## **DODATEK DO PROJEKTU ROBÓT GEOLOGICZNYCH**

**w zakresie wykonania otworów rozpoznawczo-eksploatacyjnych  
(studziennych) nr 5E, 10E, 12E oraz 15G**

**w celu ujęcia wód podziemnych z utworów czwartorzędowych  
na terenie komunalnego ujęcia wód podziemnych dla miasta Białegostoku  
w Jurowcach (dz. geod. nr 1153/2 i 1178/2 - obręb Jurowce)  
gmina: Wasilków, powiat: białostocki, województwo: podlaskie**

## 1. ZAKRES ZMIAN PROJEKTU

# PROJEKT GEOLOGICZNO - TECHNICZNY OTWORU STUDZIENNEGO nr 5E

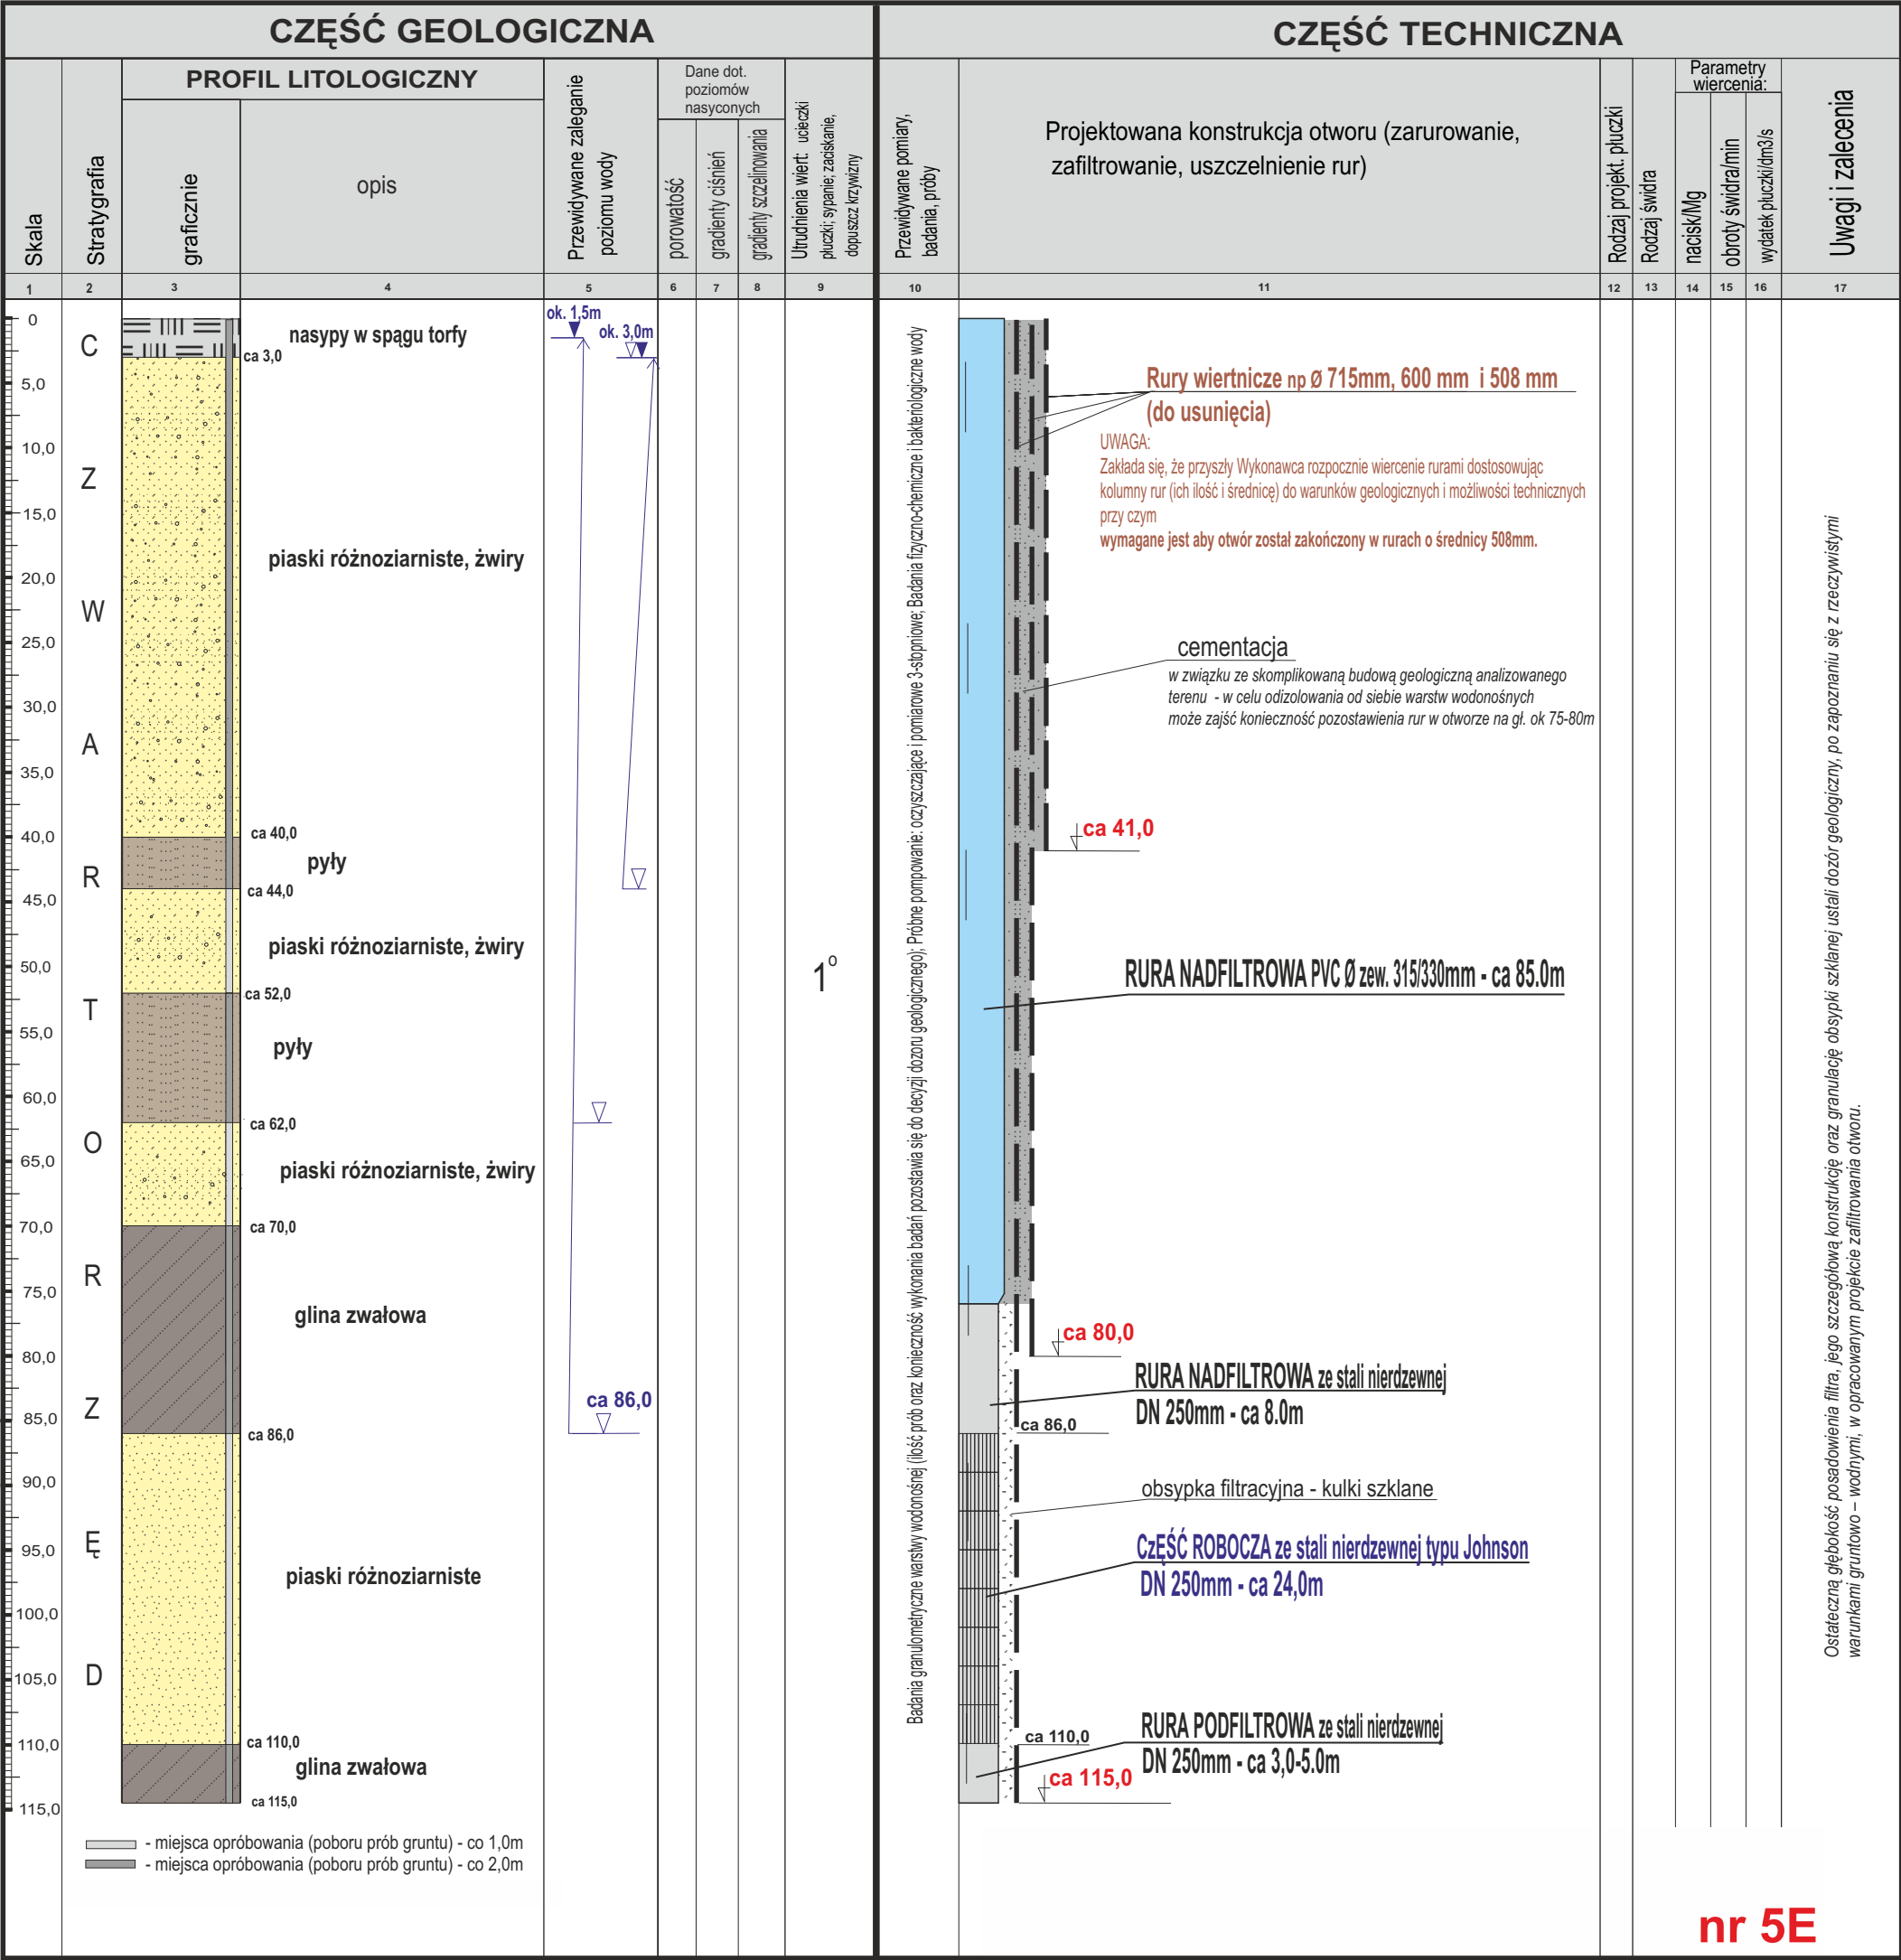
Projektuje się wiercenie otworów metodą okrężno-udarową lub udarową z zastosowaniem niezbędnego sprzętu i osprzętu dostosowanego do przewiercanych utworów. Zakłada się, że przyszły Wykonawca rozpocznie wiercenie rurami dostosowując kolumny rur (ich ilość i średnicę) do warunków geologicznych i technicznych, przy czym **wymagane jest aby każdy projektowany otwór został zakończony w rurach o średnicy min 508mm.**

**Przykładowe marsze kolumn rur wiertniczych** przedstawiono graficznie na Projektach geologiczno-technicznych otworów studziennych (Zał. nr 2) oraz w poniższej tabeli:

nr proj. otworu studziennego	Proj. głębokość otworu [m]	Ø rur wiertniczych		
		715 mm	600 mm	508 mm
5E	115	do gł. ok 41,0m	do gł. ok 80,0m	do gł. ok 115,0m
10E	108	do gł. ok 32,0m	do gł. ok 80,0m	do gł. ok 108,0m
12E	100	do gł. ok 41,0m	do gł. ok 65,0m	do gł. ok 100,0m
15G	100	do gł. ok 35,0m	do gł. ok 71,0m	do gł. ok 100,0m

Przewiduje się, że otwory zostaną zabudowane kolumnowym filtrem z atestowanych rur studziennych: ze stali nierdzewnej i PVC (grubość ścianki dostosowana zostanie do głębokości wiercenia), o następujących danych konstrukcyjnych:

FILTR			
nr proj. otworu studziennego	Długość rury podfiltrowej (stal nierdzewna)	Długość części roboczej (stal nierdzewna – filtr typu Johnson)	Długość rury nadfiltrowej	
			Stal nierdzewna	PVC
		DN 250		
5E	ok 3-5 m	ok 24 m	ok 8 m	ok 85 m
10E	ok 3-5 m	ok 11 m	ok 8 m	ok 85 m
12E	ok 3-5 m	ok 22 m	ok 9 m	ok 65 m
15G	ok 3-5 m	ok 13 m	ok 8 m	ok 75 m
